# SAKSPAPIR

Saksbehandlar	ArkivsakID
Kristin Nielsen	16/371

## 2. gangs handsaming av reguleringsplan for Langheiane B8 og B9

Figur 1

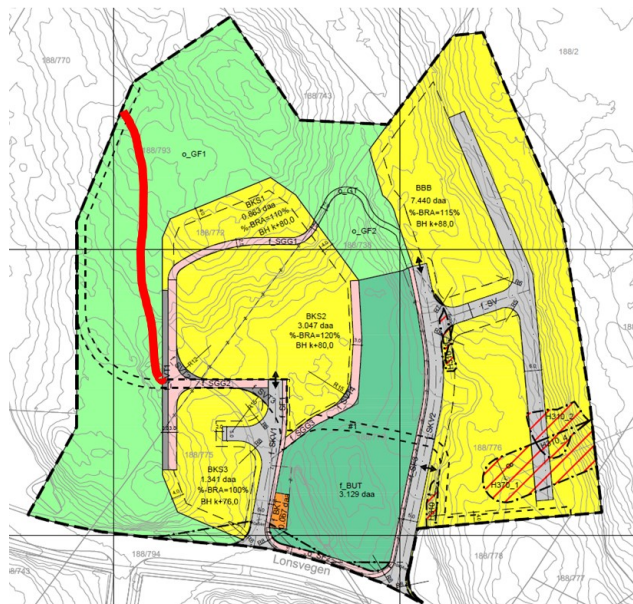
Stien innanfor bestemmelsesområde #1, slik den no er plassert lengs mot vest i plankartet, er lagt heilt inntil kanten av ein høg mur i felt B7 i naboreguleringsplanen. Dette er ei løysing administrasjonen rår frå av fleire grunner: mange vil kunne oppleve å ikkje vere trygge når det er lagt opp til at dei skal gå heilt ut til kanten av ein høg mur. Når dette gir stien ein omveg og det ikkje vert gjort nytte av den delen av den eksisterande stien som ligg i området, og som er føremålstenleg plassert i terrenget og gir den kortaste vegen i tillegg,

tilrår administrasjonen at traséen for stien innanfor #1 vert flytta til å følgje den eksisterande stien – som mellom anna er å finne i plankartet til reguleringsplanen for Langheiane B6 og B7. Sjå raud strek i «Figur 1» under, for prinsipp og område for ny plassering av stien. Denne skal knyte seg på sti o\_Gv2 i felt B7, og skal i tråd med områdeplanen for Knarvik Aust gå på tvers av delområda B7, B8 og B10.

3. Før reguleringsplanen vert kunngjort godkjent, skal trasé for stien som er vist innanfor bestemmelsesområde #1 i plankartet, endrast i tråd med «Figur 1» i saksframlegget. Etablering av denne stien skal leggest inn som eit rekkefølgekrav, og stien skal knyte seg på sti o\_Gv2 i felt B7.

Figur 2

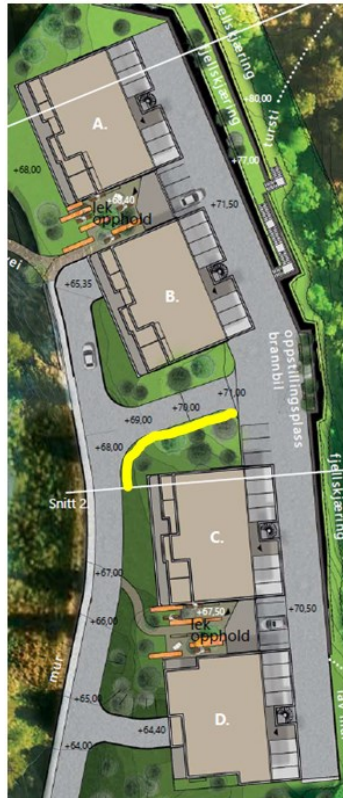
Tre råd og utval i kommunen har etterlyst betre trafiktryggleik i område BBB, inkludert Plan- og miljøutvalet, og det burde ha gått fram ei vurdering av dette. Det ligg inne fortau frå Lonsvegen og langs den eine sida av vegen fram til innkøyrsla til garasjelegget som ligg lengst nord i BBB. Utover dette finn ein ikkje fortau innanfor BBB langs det som er hovudtilkomstvegen for dei gåande, fram til dei fire hovudinngangane på austsida av BBB, for dei totalt 90 bueiningane det er opna for her. Same tilkomstveg vil verte nytta av køyretøya som skal til dei 38 parkeringsplassane – fordelt på både både faste plassar og gjesteparkering - som ifølgje illustrasjonsplanen ligg inntil hovudinngangane. Ut frå den mengda av både mjuke trafikantar, i alle aldre, og dei harde trafikantane ein kan vente seg her, er administrasjonen samd i at trafikkbiletet ikkje er godt nok opplyst eller løyst. Her er det sambruk for mjuke og harde trafikantar, der det er lagt opp til at bilane må krysse og rygge og ut og inn av område som fotgjengarane må gå i.

Med løysinga det er lagt opp til, der parkeringsplassane ved hovudinngangspartia ligg i ein slags carportløyning innunder bygningane, vil ein ikkje klare å unngå kryssingar. Om ein vel å halde på dette prinsippet, vil den beste løysinga etter administrasjonen sitt syn vere å legge inn fortau der dette er ei enkel løysing som vil verte nytta: på sørsida av vegen som går opp mellom dei to byggegrensane i område BBB. Dette er lagt inn som eit vilkår for vedtaket, sjå vilkår 4. Sjå også administrasjonen sitt tilrårde prinsipp for plassering av fortau i «Figur 2», vist med gul stripe:

4. Før reguleringsplanen vert kunngjort godkjent, skal det leggest inn fortau i plankartet på sørsida av vegen som ligg i aust-vestleg retning/mellom dei to byggegrensene i område BBB (sjå prinsippsskisse for plassering av fortau, «Figur 2» i saksframlegget). Etablering av fortauet skal også leggest inn som eit rekkefølgekrav i føresegnene knytt til mellombels bruksløyve for bustader innanfor felt BBB.
